Projekt:	REKONSTRUKCE A ROZŠÍŘENÍ HALY LÚ AUTOBUSŮ, DPMLJ
Objednatel:	Dopravní podnik měst Liberce a Jablonce nad Nisou, a.s.
Zhotovitel:	Metrostav DIZ s.r.o.
TDS:	QM-4C, s.r.o.
Projektant:	VALBEK, spol. s r.o.

ZMĚNOVÝ LIST

PŘEDMĚT ZMĚNOVÉHO LISTU: Sanace podloží pod novou halou

Vyjádření inženýrského geologa k úpravě podloží – 1.stránka

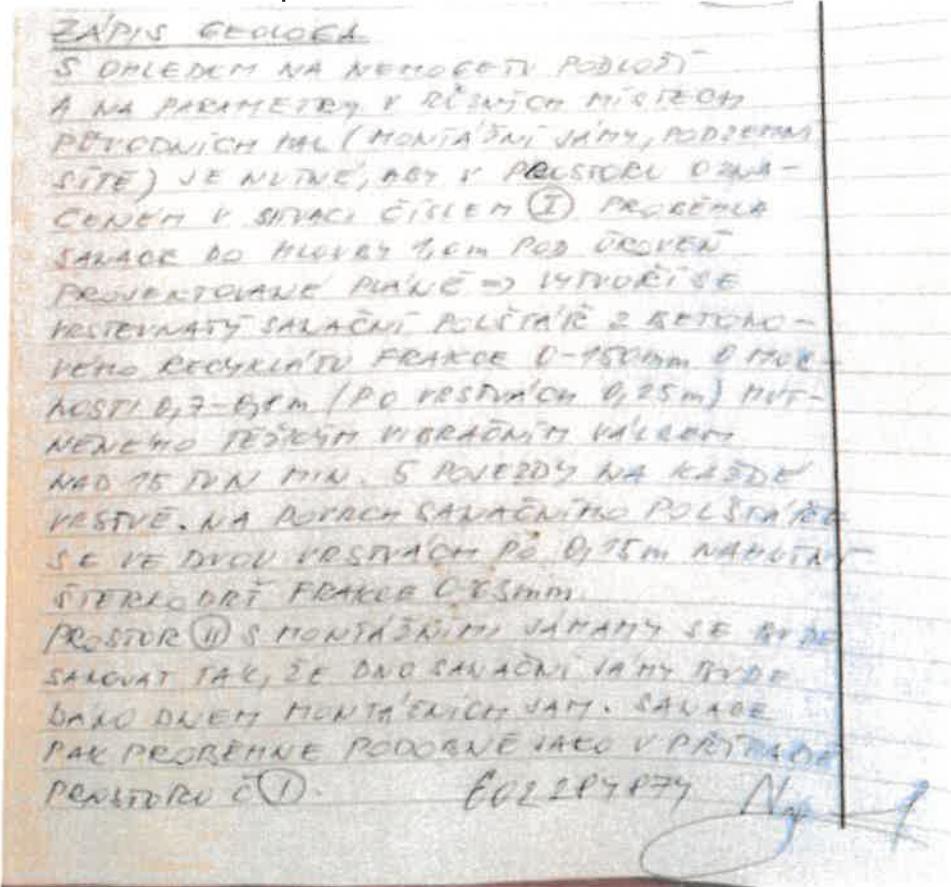
Při demolici se ukázalo, že v půdorysu haly se nacházejí v zásadě dva prostory s významně rozdílnými parametry geologického profilu s tím, že v obou případech se jedná o nehomogenní prostředí.

V případě prostoru I bylo zjištěno, že jeho západní sekce se rozkládá částečně v místech západní haly a jižní sekce v místě původních zpevněných ploch před halou, kdy byla provedena průzkumná sonda J2, jejíž profil je následující:

S ohledem na stanovenou úroveň ±0 (povrch budoucí podlahy haly), pod kterou musí modul deformace z druhé větve statické zatěžovací zkoušky E_{def2} činit min. 80 MPa, a s ohledem na parametry podloží – byť v rostlém stavu reprezentovaném sondou J2 – kde se pod konstrukčními vrstvami I. geotypu nachází žulové eluvium charakteru hlinitého až zahliněného písku třídy S4-S3 s E_{def2} max. 15 MPa (neplést s modulem E_{def}), je zřejmé, že i zde musí být mocnost sanačního polštáře vyšší. Aby bylo možno dosáhnout požadované hodnoty E_{def2} = min. 80 MPa, je nutné mocnost sanačního polštáře zvýšit z původně uvažovaných 0,3 m o 0,7 m na 1,0 m s tím, že bazálních 0,7 m se provede z betonového recyklátu frakce 0-150 mm hutněného po vrstvách o mocnosti 0,25 m s použití těžkého vibračního válce nad 15 tun, a to min. pěti křížovými pojedy na každé vrstvě. Až na posledních 0,3 m se použije štěrkodrť frakce 0-63 mm (2x0,15m).

V prostoru II, kde se nacházely montážní jámy, bude opět z důvodu nehomogenního, neúnosného – protože těžou nakypřeného - podloží nutné provést celoplošnou (protože jinak to není technicky možné) výměnu až ke dnu montážních jam. I zde se bude podloží podlah sanovat polštářem z vrstev (po 0,25m) betonového recyklátu frakce 0-150 mm s tím, že mocnost výměny vyplýne z hloubky montážních jam. Bude se hutnit křížovými pojedy. Nevylučuje možnost střídat vrstvy recyklátu s vrstvami *kvalitního* žulového eluvia = perku.

Povrch sanačního polštáře bude překryt a přehutněn dvěma vrstvami (po 0,15 m) štěrkodrží frakce 0-63 mm.

Teprve za těchto okolností lze garantovat nejenom potřebné parametry v podloží podlah, tedy $E_{de2} = \text{min. } 80 \text{ MPa}$ pro poměru modulů do 2,5, ale i homogenní prostředí s minimálním a se stejnoučinným sedáním.
